敦賀発電所2号炉
敷地の地形，地質・地質構造について
(コメント回答)
補足説明資料2
ボーリングコアの再観察結果(その1)

令和3年6月28日
日本原子力発電株式会社

- 本資料は、ボーリング柱状図作成後のボーリングコアの肉眼による再観察により、破碎部範囲の見直し、節理等の破碎部としていない箇所の説明及び断層岩区分の評価を取りまとめたものである。
- 破碎部の断層岩区分の評価については、狩野・村田(1998)、高木・小林(1916)、林(2000)、中島ほか(2004)及び木村(1981)の知見を参考に、原岩組織の有無、細粒部の連続性・直線性、コアの硬軟等により行った。肉眼観察による断層岩区分について、次頁に示す。
- 本資料には、肉眼観察による断層岩区分の評価でカタクレーサイトと評価した破碎部、薄片観察による断層岩区分を実施していない破碎部を対象に取りまとめている。肉眼観察による断層岩区分の評価が断層ガウジあるいは断層角礫であり、薄片観察による断層岩区分の評価においても変更がない箇所は、薄片観察結果(補足説明資料3)に取りまとめている。
- 本資料では、K断層の連続性評価に関わる10孔について取りまとめており、その他のボーリング孔については、今後提出する。

H27-B-2 深度34.59m, 34.67m:破砕部としていない箇所

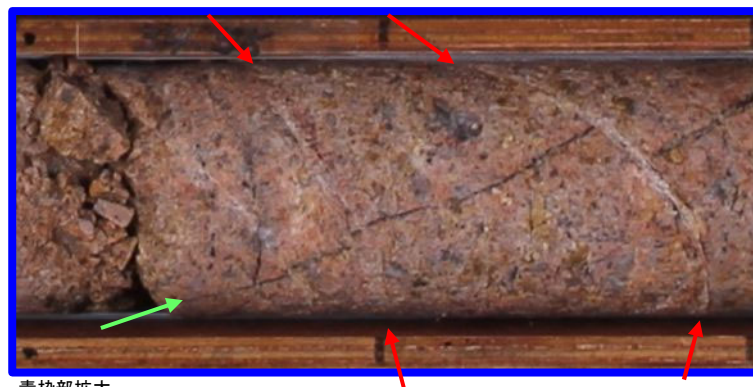
・「34.59m・29° と34.67m・50° は68° 幅1mm石英脈を切るせん断割れ目(sj)。」と記載の箇所については、割れ目周辺の岩盤には原岩組織が認められることから、破砕部ではないと判断した。

H27-B-2 深度60.26～60.69m:断層岩区分の評価

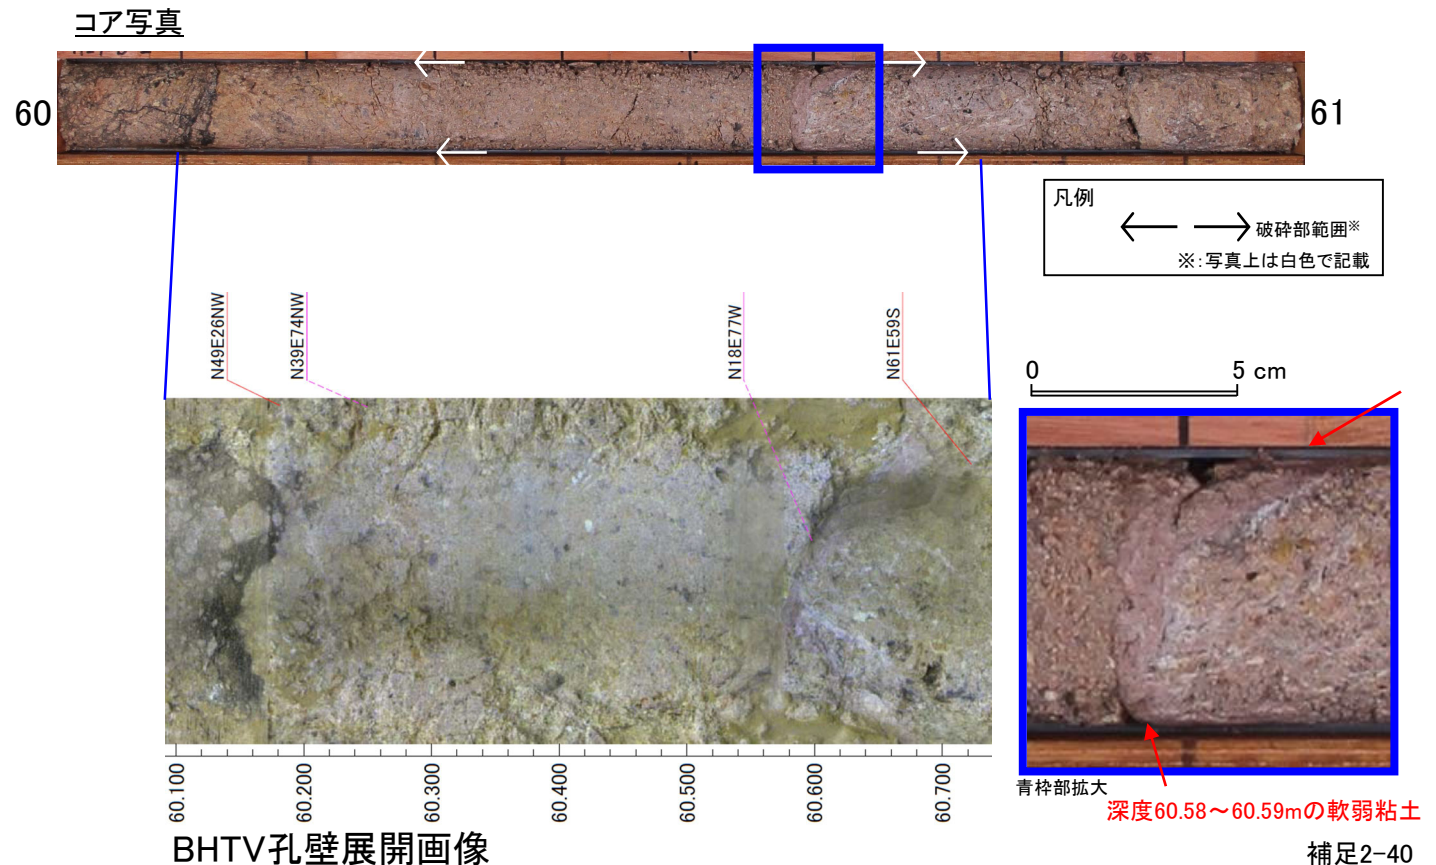
- ・深度60.26～60.58mの「礫質砂」状」と記載の箇所については、コアでは機械割れで礫質砂状を呈するが、BHTV孔壁展開画像では、原岩組織が認められる岩片を主体とし基質も細粒化した岩片からなる組織が認められる。また、含まれる細粒部は局部的に分布し、連続性及び直線性に乏しく、上位の健岩部との境界も漸移的で直線性に乏しいことからカタクレーサイトであると判断した。
- ・深度60.58～60.59mの「軟弱粘土(ガウジ)」と記載の箇所については、軟質で、原岩組織が認められる岩片を主体とし基質も細粒化した岩片からなる組織も認められないが、粘土の境界面は波打ち直線性に乏しいことから変質したカタクレーサイトであると判断した。
- ・深度60.59～60.69mの「φ5～20mm硬さ「E」岩片と岩片間の粘土化～砂状化部」と記載の箇所については、粘土混じり礫状を呈し、やや軟質であるが、含まれる細粒部は網目状に分布し、連続性及び直線性に乏しく、原岩組織が認められる岩片を主体とし基質も細粒化した岩片からなる組織も認められることから変質したカタクレーサイトであると判断した。

* 深度60.58～60.59mの粘土については、その後、薄片試料による観察を行い、カタクレーサイトの組織の特徴が認められたことから、カタクレーサイトと判断した。(補足説明資料3)

H27-B-2 深度68.05～68.12m: 破碎部範囲の見直し, 断層岩区分の評価

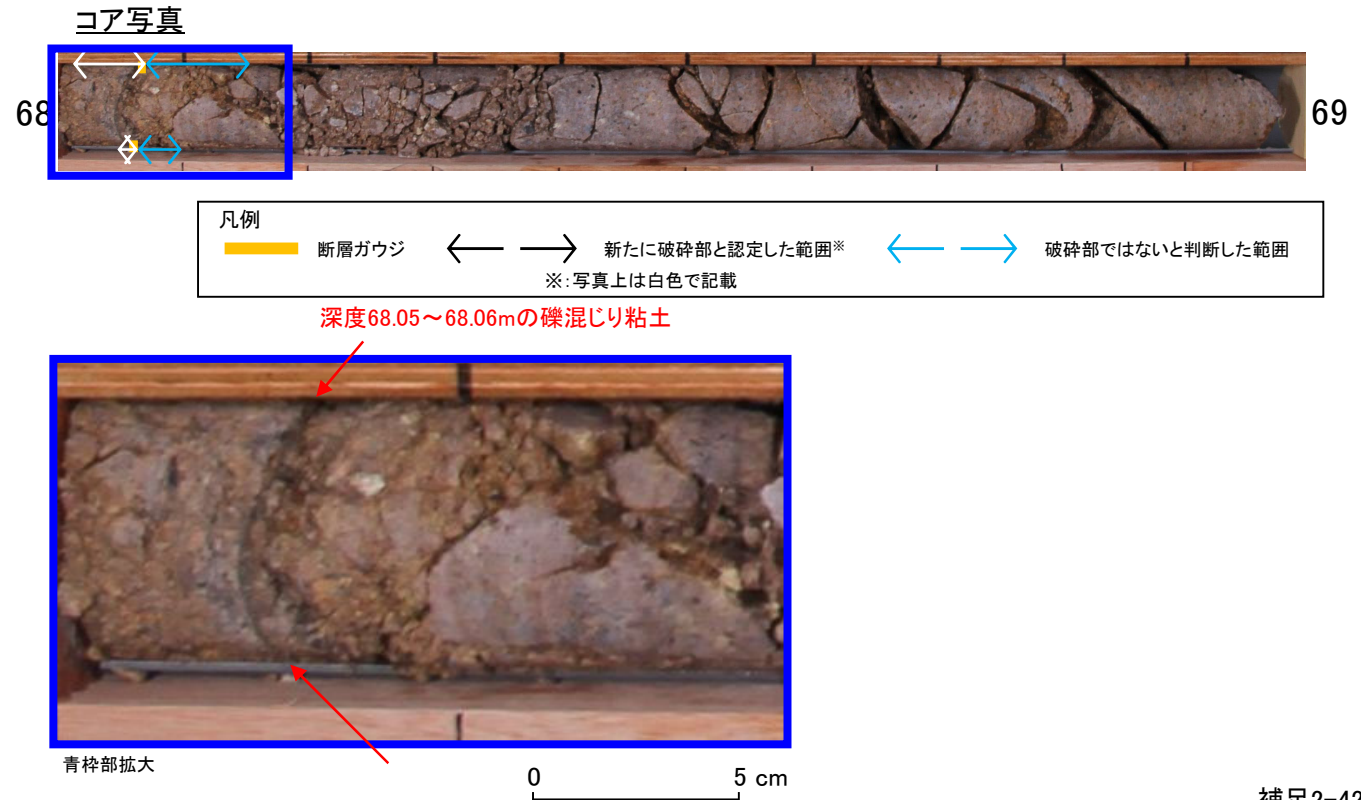
- ・深度68.05mの「軟弱粘土(ガウジ)」と記載の箇所については、深度68.05～68.06mの区間で礫混じり粘土状を呈し、幅が狭いため、原岩組織が認められる岩片を主体とし基質も細粒化した岩片からなる組織の有無を把握できなかったが、やや軟質で、粘土の連続性及び直線性が良いことから断層ガウジであると判断した。なお、粘土状部の下端面の傾斜角を追加計測し、30°とした。
- ・深度68.05～68.12mの「粘土混じり岩片」状」と記載の箇所のうち、深度68.06～68.12mについては、全体的に硬質で、岩片間に分布する粘土脈に系統性が認められず、原岩組織も明瞭に認められることから破碎部ではないと判断した。
- ・一方、深度68.02～68.05mは、微細な割れ目が発達し、礫状を呈しており、一部の岩片が下位の粘土と同方向の定向性を示すことから破碎部として認定した。なお、破碎部の上端面の傾斜角を追加計測し、40°とした。
- ・深度68.02～68.05mは、やや硬質の砂混じり礫状部からなり、脈状の細粒部を伴わず、原岩組織が認められる岩片を主体とし基質も細粒化した岩片からなる組織も認められることからカタクレーサイトであると判断した。
- ・以上から、破碎部の範囲は深度68.02～68.06mと判断した。

* 深度68.05～68.06mの礫混じり粘土については、その後、薄片試料による観察を行い、カタクレーサイトの組織の特徴が認められたことから、カタクレーサイトと判断した。(補足説明資料3)

H27-B-2 深度85.58～85.76m:断層岩区分の評価

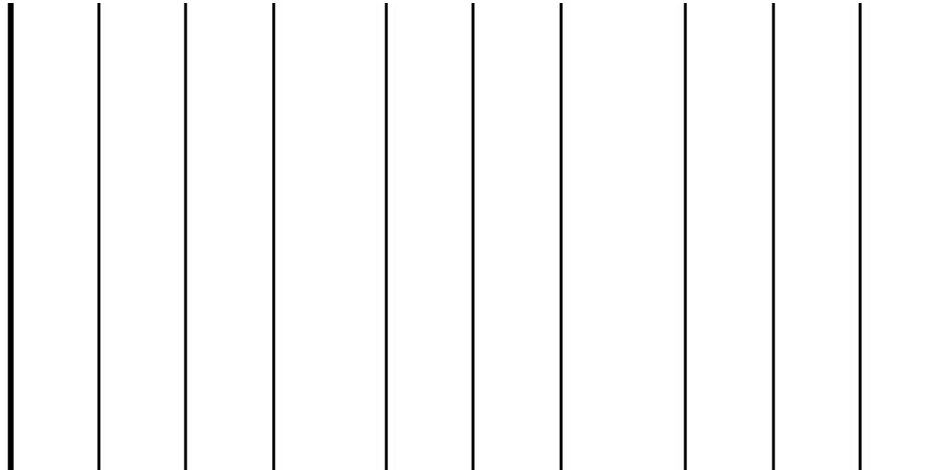
- ・深度85.58～85.63mの「粘土混じり岩片」状」と記載の箇所については、やや硬質で、含まれる細粒部は局所的に分布し、連続性及び直線性に乏しく、原岩組織が認められる岩片を主体とし基質も細粒化した岩片からなる組織も認められることからカタクレーサイトであると判断した。
- ・深度85.63～85.64mの「軟質粘土(ガウジ)」と記載の箇所については、幅が狭いため、原岩組織が認められる岩片を主体とし基質も細粒化した岩片からなる組織の有無を把握できず、粘土の直線性に乏しいが、軟質で連続していることから断層ガウジとして扱った。
- ・深度85.64～85.76mの「粘土・砂混じり岩片状」と記載の箇所については、やや硬質で、含まれる細粒部は不連続で、連続性及び直線性に乏しく、原岩組織が認められる岩片を主体とし基質も細粒化した岩片からなる組織も認められることからカタクレーサイトであると判断した。

* 深度85.63～85.64mの粘土については、その後、薄片試料による観察を行い、カタクレーサイトの組織の特徴が認められたことから、カタクレーサイトと判断した。(補足説明資料3)

H27-B-2 深度91.60~91.69m:破碎部としていない箇所

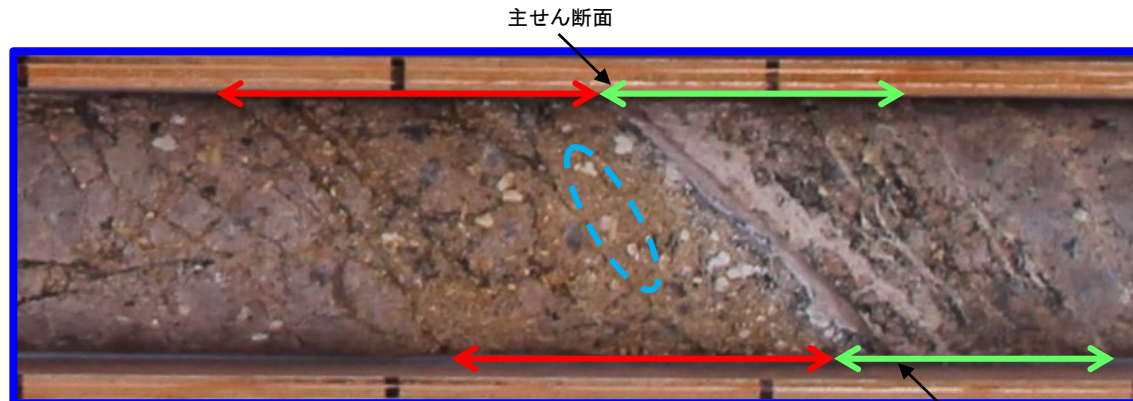
・「91.60m以深ではφ3mm長石斑晶が多くなる。このうち、主せん断面近傍では長石が主せん断面方向に配列する。」と記載の箇所については、深度91.60~91.69mの区間は、白色化した長石斑晶を多く含む区間には原岩組織が認められ、主せん断面により近いところにある長石斑晶の長軸方向は、主せん断面方向とは一致しておらず、ランダムに分布する。また、下位の破碎部中に見られるような伸長した白色脈状の構造は認められないことから、破碎部ではないと判断した。

H27-B-2 深度91.69～91.76m:断層岩区分の評価

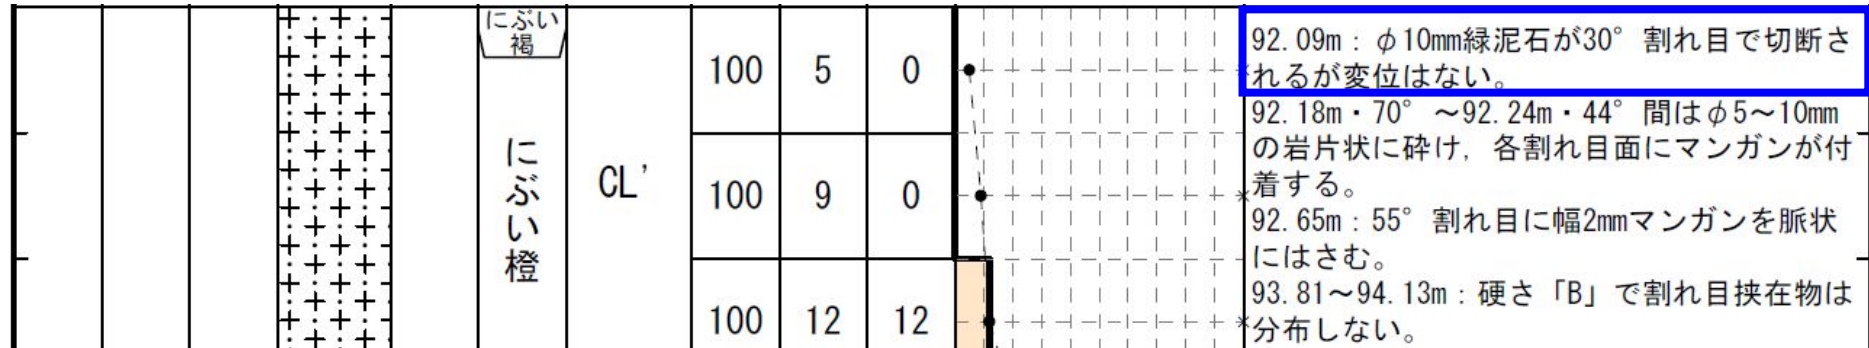
- ・深度91.69～91.70mの「軟弱粘土(ガウジ)」と記載の箇所については、幅が狭いため、原岩組織が認められる岩片を主体とし基質も細粒化した岩片からなる組織の有無を把握できず、軟質で、粘土の連続性及び直線性が良いことから断層ガウジであると判断した。
- ・深度91.70～91.72mの「礫質粘土」状と記載の箇所については、幅が狭いため、原岩組織が認められる岩片を主体とし基質も細粒化した岩片からなる組織の有無を把握できず、粘土は軟質であるが、粘土の境界面は波打ち直線性に乏しいことからカタクレーサイト中の変質粘土脈であると判断した。
- ・深度91.72～91.76mの「粘土混じり岩片」状と記載の箇所については、硬質であり、挟在する白色粘土脈は不連続で、連続性及び直線性に乏しく、原岩組織が認められる岩片を主体とし基質も細粒化した岩片からなる組織も認められることからカタクレーサイトであると判断した。

* 深度91.69～91.70mの粘土については、その後、薄片試料による観察を行い、カタクレーサイトの組織の特徴が認められたことから、カタクレーサイトと判断した。(補足説明資料3)

H27-B-2 深度94.26～94.38m: 破碎部としていない箇所

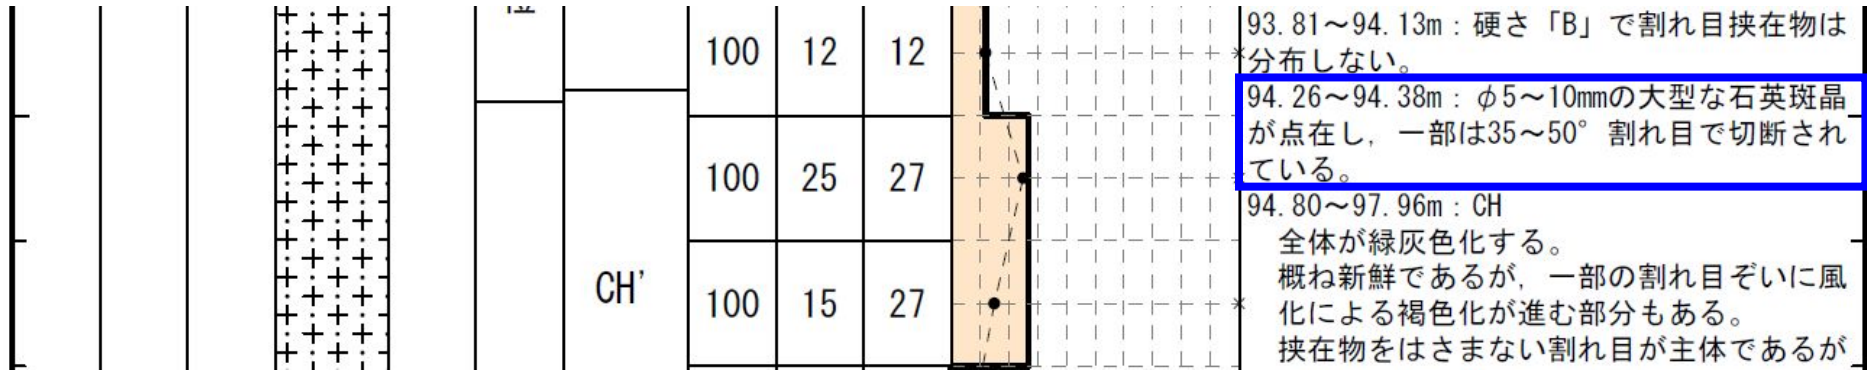
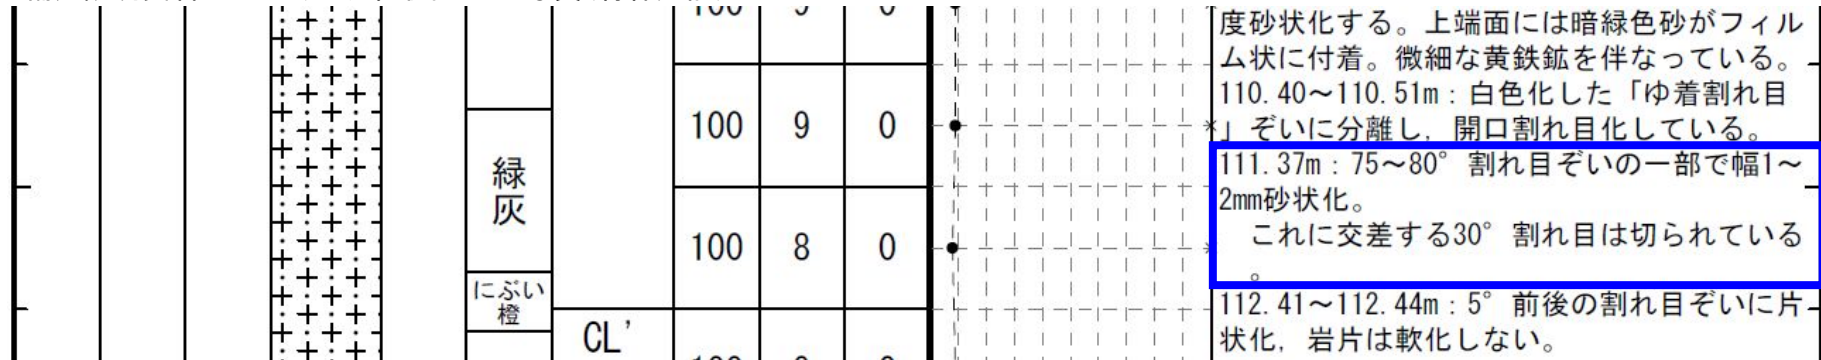
・「94.26～94.38m: ϕ 5～10mmの大型な石英斑晶が点在し、一部は35～50° 割れ目で切断されている。」と記載の箇所については、切断している割れ目に細粒部は認められない。また、割れ目周辺の岩盤に原岩組織が認められ、系統的な割れ目も存在しないことから、破碎部ではないと判断した。

H27-B-2 深度111.37m:破碎部としていない箇所

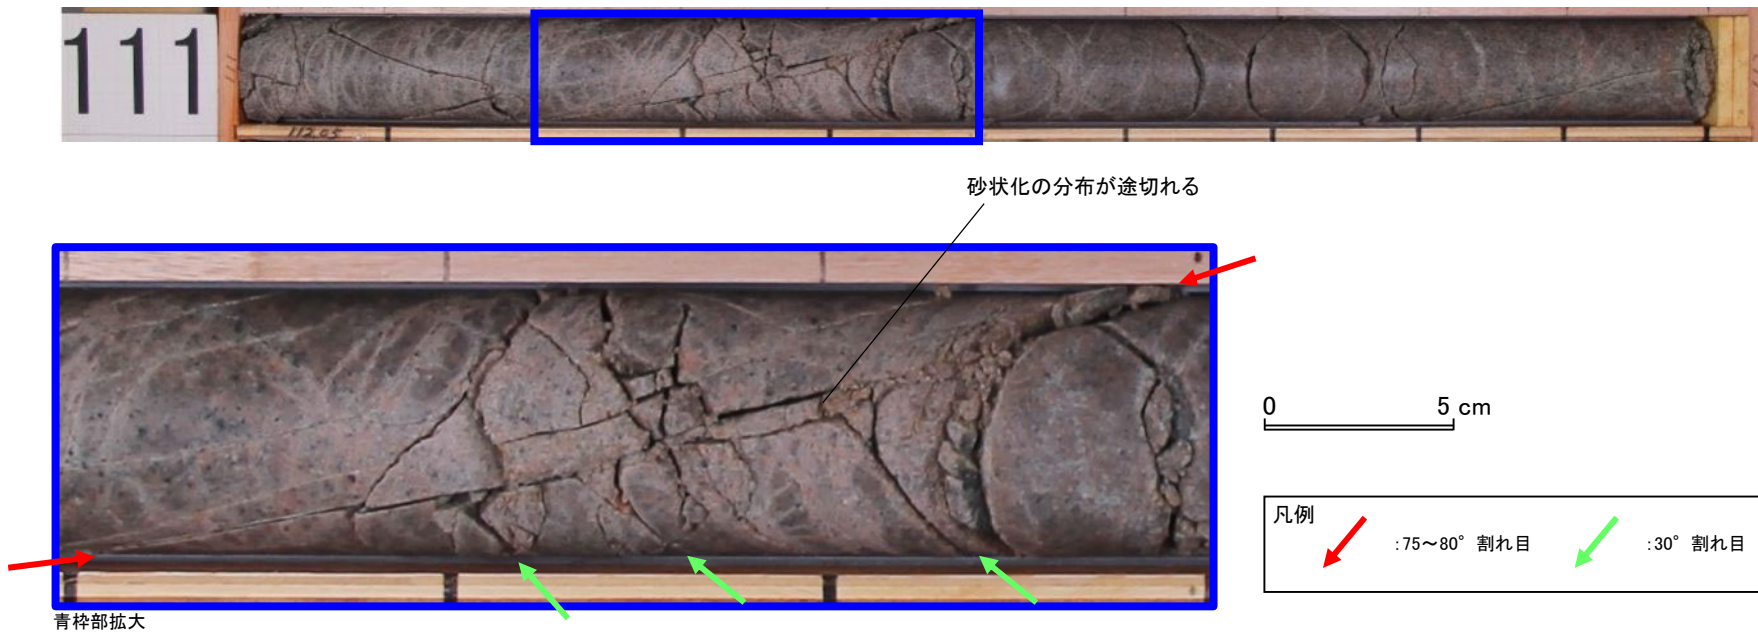
・「111.37m:75~80° 割れ目ぞいの一部で幅1~2mm砂状化。これに交差する30° 割れ目は切られている。」と記載の箇所については、75~80° の高角度割れ目沿いの砂状化の分布は途切れており、連続性に乏しく、高角度割れ目周辺の岩盤に原岩組織が認められることから、破碎部ではないと判断した。

H27-B-2 深度114.65m: 破碎部としていない箇所

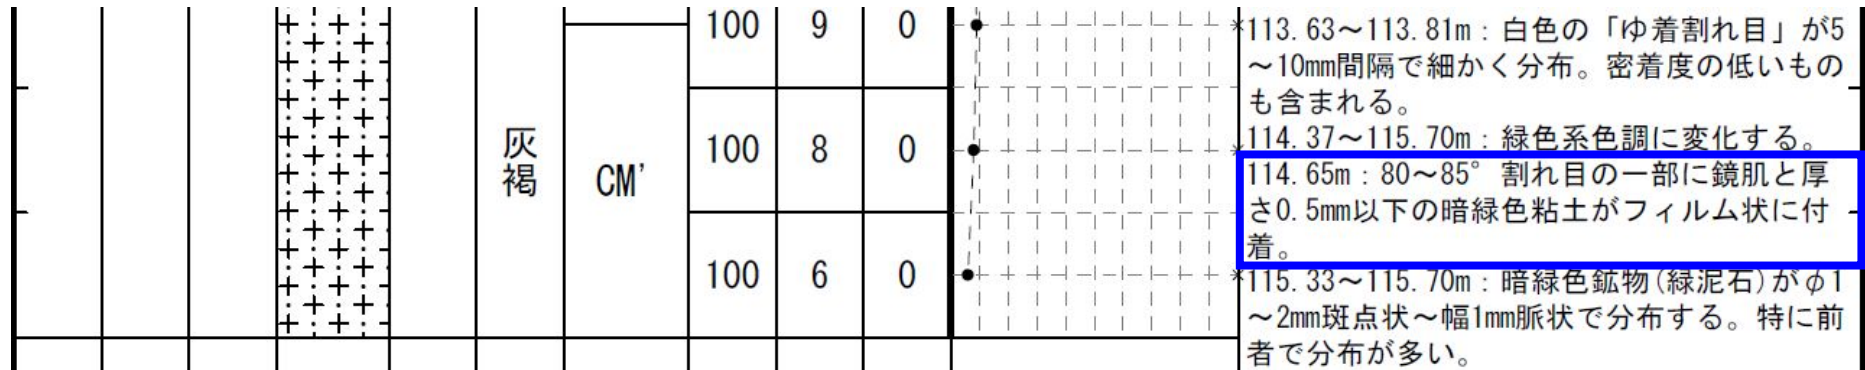
・「114.65m: 80~85° 割れ目の一部に鏡肌と厚さ0.5mm以下の暗緑色粘土がフィルム状に付着。」と記載の箇所については、割れ目は湾曲して直線性に乏しく、割れ目周辺の岩盤に原岩組織が認められ、系統的な割れ目も存在しないことから、破碎部ではないと判断した。

H27-B-2 深度127.41～127.48m:断層岩区分の評価

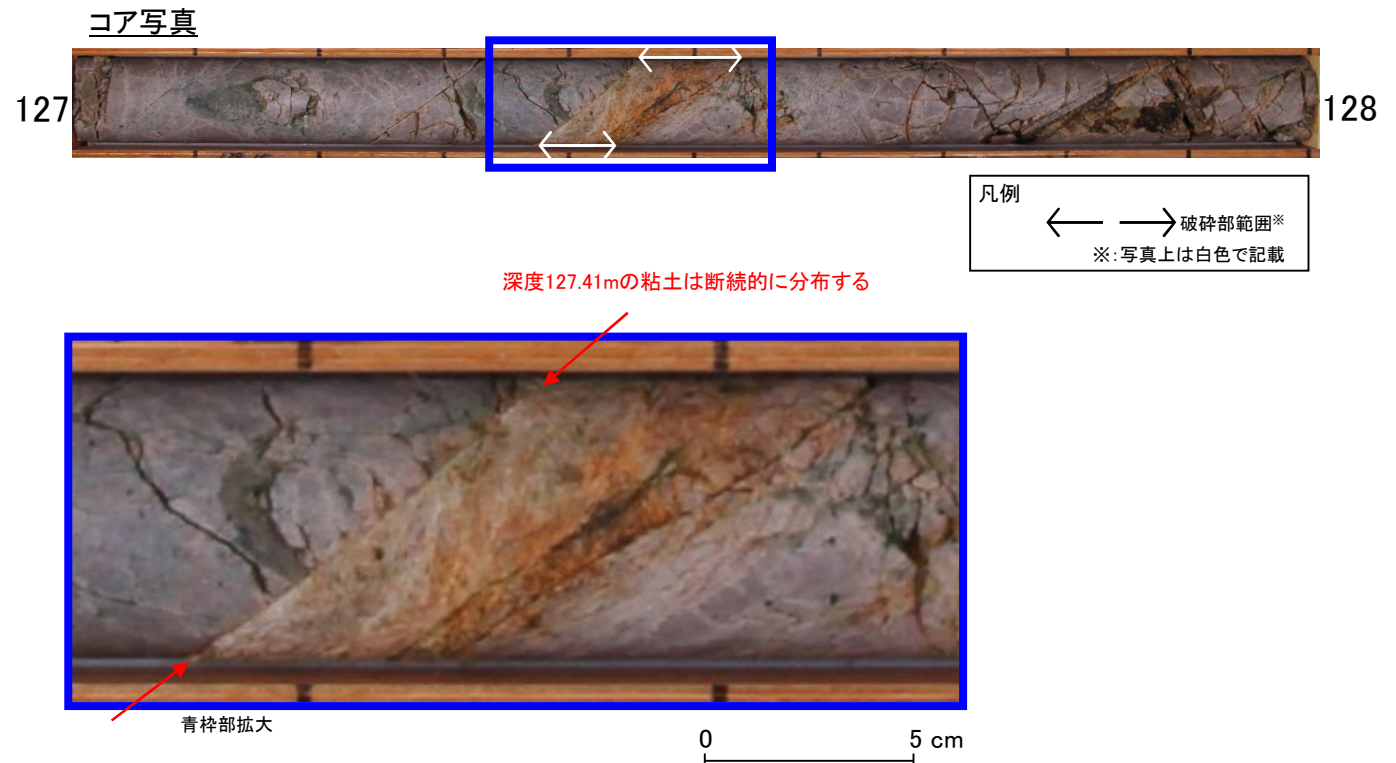
- ・深度127.41mの「軟弱粘土(ガウジ)」と記載の箇所については、幅が狭いため、原岩組織が認められる岩片を主体とし基質も細粒化した岩片からなる組織の有無を把握できず、粘土は軟質であるが、断続的に分布し、連続性に乏しいことからカタクレーサイト中の変質粘土脈であると判断した。
- ・深度127.41～127.48mの「Hj」と記載の箇所については、粘土混じり礫状を呈し、硬質で、含まれる細粒部は局所的に分布し、連続性及び直線性に乏しく、原岩組織が認められる岩片を主体とし基質も細粒化した岩片からなる組織も認められることからカタクレーサイトであると判断した。

* 深度127.41mの粘土については、その後、薄片試料による観察を行い、カタクレーサイトの組織の特徴が認められたことから、カタクレーサイトと判断した。(補足説明資料3)

H27-B-2 深度127.82~127.83m: 破碎部としていない箇所

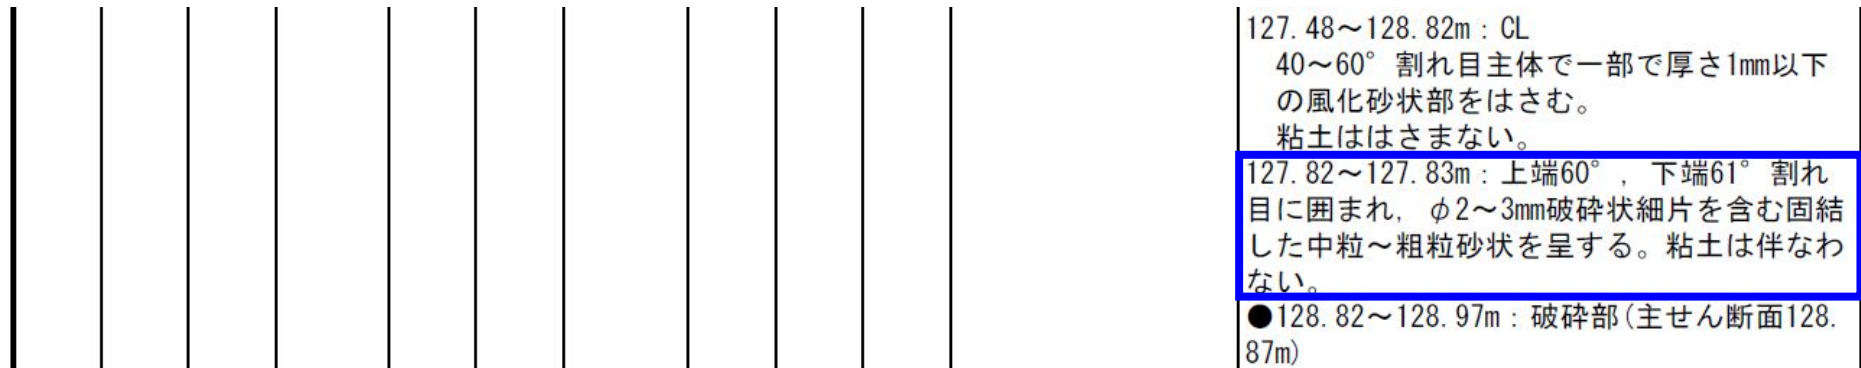
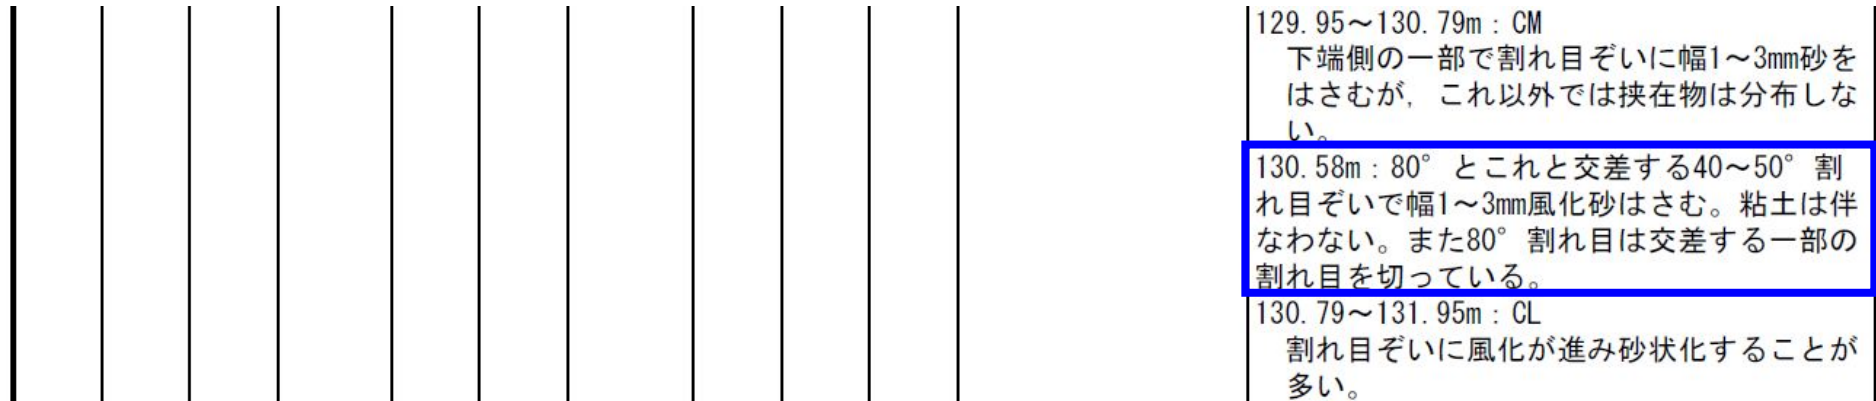
・「127.82~127.83m: 上端60° , 下端61° 割れ目に囲まれ, φ2~3mm破碎状細片を含む固結した中粒~粗粒砂状を呈する。粘土は伴なわない。」と記載の箇所については, 中粒~粗粒砂状部は, 途中でせん滅し, 連続性に乏しいこと, 下位の別方向の割れ目にも同様なマンガン汚染した砂状部が見られること, 中粒~粗粒砂状部を伴う割れ目の周辺岩盤に原岩組織が認められることから, 割れ目に挟在する砂状部は, 地下水の流入に伴って運ばれた砂粒子及びその後のマンガンの沈着によるもので, 破碎部ではないと判断した。

H27-B-2 深度130.58m: 破碎部としていない箇所

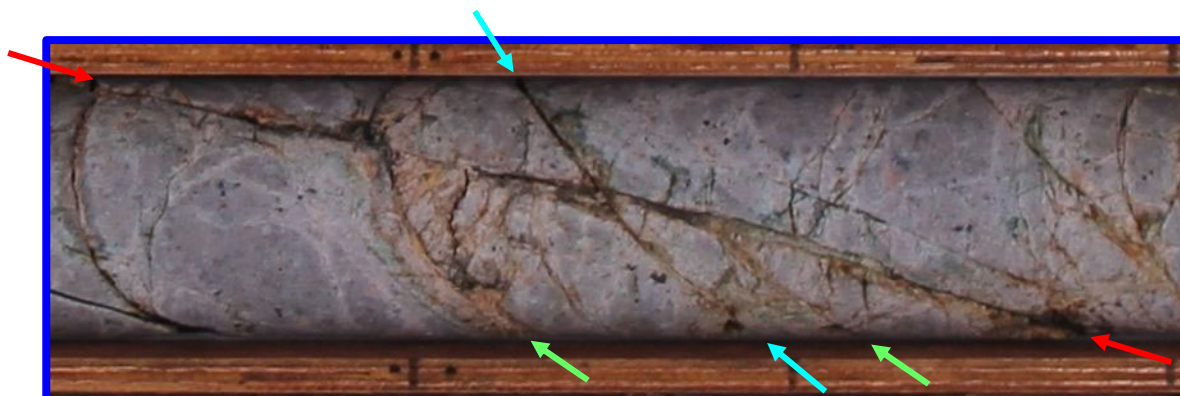
・「130.58m:80° とこれと交差する40~50° 割れ目ぞいで幅1~3mm風化砂はさむ。粘土は伴なわない。また80° 割れ目は交差する一部の割れ目を切っている。」と記載の箇所については、高角度の割れ目と交差し、ずれを伴わない中角度の割れ目が存在すること、高角度割れ目周辺の岩盤には原岩組織が認められ、系統的な割れ目も存在しないことから、破碎部ではないと判断した。
